MOLDINO 切削工具 商品カタログ 2025～2026　正誤表 (2026.2.2 現在)

List of errata for "CUTTING TOOLS PRODUCT CATALOGUE 2025~2026"

非接触式工具長測定時の注意

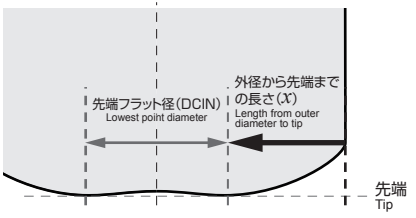
訂正頁 Page	訂正箇所 Correction	誤 Error	正 Correct
A281	【注意】 「非接触式工具長測定時の注意」の図表の記載漏れ 【Caution】 The chart of the "Precautions when using non-contact tool length measurement" was omitted.	非接触式工具長測定をご使用する際は、P11の外径から先端までの長さを参考ください。 When using non-contact tool length measurement, please refer to the length from the outer diameter to the tip on page 11.	非接触式工具長測定をご使用する際は、下図の外径から先端までの長さを参考ください。 When using non-contact tool length measurement, please refer to the length from the outer diameter to the tip as shown below.
C138	C138頁の材種「HD7010」の在庫区分がC253頁の表記と異なる The stock classification of the material "HD7010" on page C138 is different from the description on page C253.	C138頁の表記 C138 notation	C253頁の表記 C253 notation
E71 E75	「早送り速度」の桁数 Number of digits for "fast feed rates"	20m/min以下、5m/min以下 20m/min. or less, 5m/min. or less	2000mm/min以下、500mm/min以下 2000mm/min. or less, 500mm/min. or less

外径 Tool Dia. DC	外径から先端までの長さ Length from outer diameter to tip x
Φ0.5	0.18
Φ0.6	0.215
Φ0.8	0.29
Φ1	0.36
Φ1.5	0.54
Φ2	0.72
Φ3	1.08
Φ4	1.44
Φ5	1.80
Φ6	2.16
Φ8	2.88
Φ10	3.60
Φ12	4.32

・EHHREシリーズは複合R形状のため、非接触式の工具長測定を使用する際、外径から先端までの長さを入力する場合があります。
・外径から先端までの長さを参考に測定してください。

・Since the EHHRE series has a composite R geometry, when using non-contact tool length measurement, the length from the outer diameter to the tip may be entered.
・Please refer to the length from the outer diameter to the tip when you measure.
